COMMISSION DE SUIVI DE SITE DE L'INSTALLATION DE STOCKAGE DE DÉCHETS NON DANGEREUX DE GIZAY

Compte-rendu de la consultation électronique du 26 avril au 03 mai 2021

Lixiviats bassin n° 2

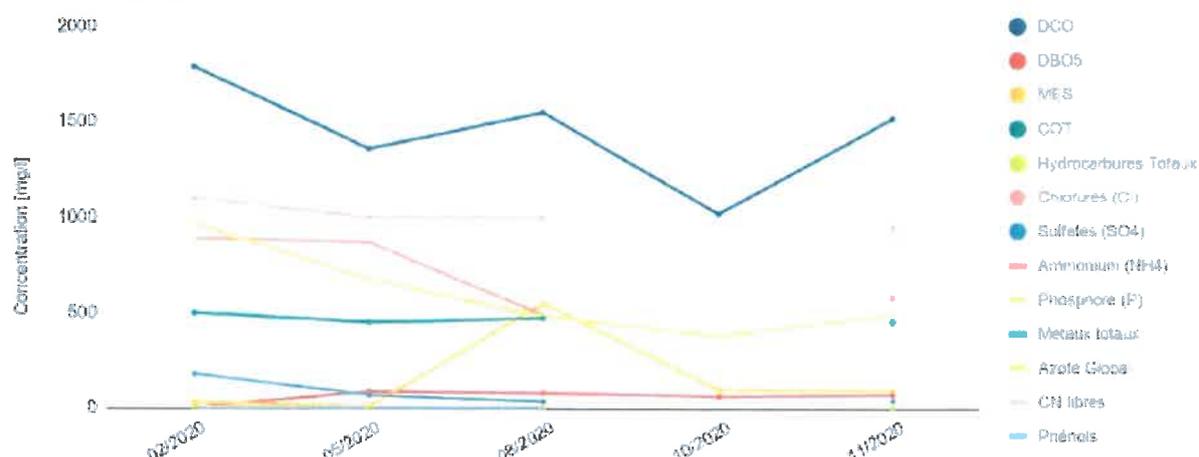
Quelles sont les normes de rejet autorisé correspondant à la figure suivante ?

Aucunes, il n'existe pas de normes de rejet sur les lixiviats, il est interdit de les rejeter au milieu naturel sans traitement préalable.

Le suivi des lixiviats est mis en place afin de surveiller l'efficacité de l'injection sur la dégradation des déchets et d'optimiser la réinjection en connaissant : la maturité, la forme chimique de certains composants, l'évaluation de l'abattement de la partie biodégradable, etc.

Miosson Aval

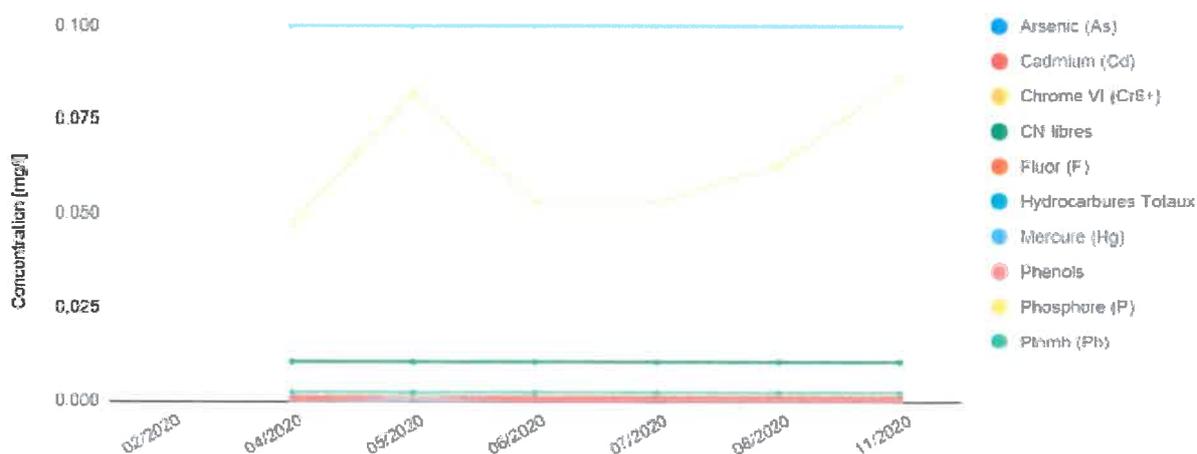
Le diagramme suivant peut-il être expliqué ? Quelles sont les normes ?

Il s'agit de la qualité du cours d'eau recevant les eaux traitées du site. Les analyses dans le cours d'eau font partie des prescriptions complémentaires associées à l'arrêté préfectoral dérogatoire du 30 mars 2020 sous la référence 2020-DCPPAT/BE-059.

Il n'existe pas de normes proprement dites applicables sur les cours d'eau mais des méthodes et critères d'évaluation de l'état écologique, de l'état chimique et du potentiel écologique des eaux de surface.

La qualité des eaux est déclinée par altération en cinq classes allant de très bon à très mauvais. Les valeurs seuils permettant d'évaluer la qualité physico-chimique des eaux superficielles ainsi que les Normes de Qualité Environnementales (NQE) sont définies par l'arrêté du 27/07/2018.

Les normes de qualité environnementale définissant le « bon état » d'un cours d'eau sont issues de l'arrêté ministériel du 25 janvier 2010 (modifié par l'arrêté du 27 juillet 2018) ou de valeurs guides. Elles sont présentées ci-dessous :
